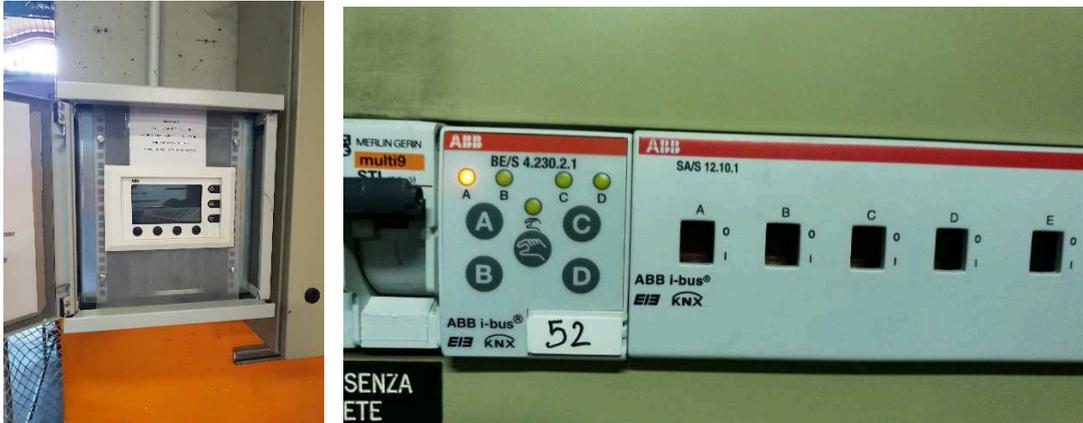
1. Das Tablet, das mit dem Automationsprozessor nach Leistungsverzeichnis Posten Nr. 15.70.06 verbunden ist, muss - zusätzlich zur Kontrolle der Funktionen der Led-Walls, der Audio-/Lautsprecheranlage und der Videoanlage – auch das Aufrufen von bereits programmierten Lichtszenen für die allgemeine Beleuchtung des Spielfelds im bereits bestehenden System KNX-EIB ermöglichen.

Zu diesem Zweck legen wir als Beispiel Fotos eines bereits installierten Aktuators und des bestehenden Bedienungsfeldes bei.

Il progetto ETS, ovvero, il file sorgente del programma è presente.
Das ETS-Projekt bzw. die Quelldatei des Programms sind vorhanden.
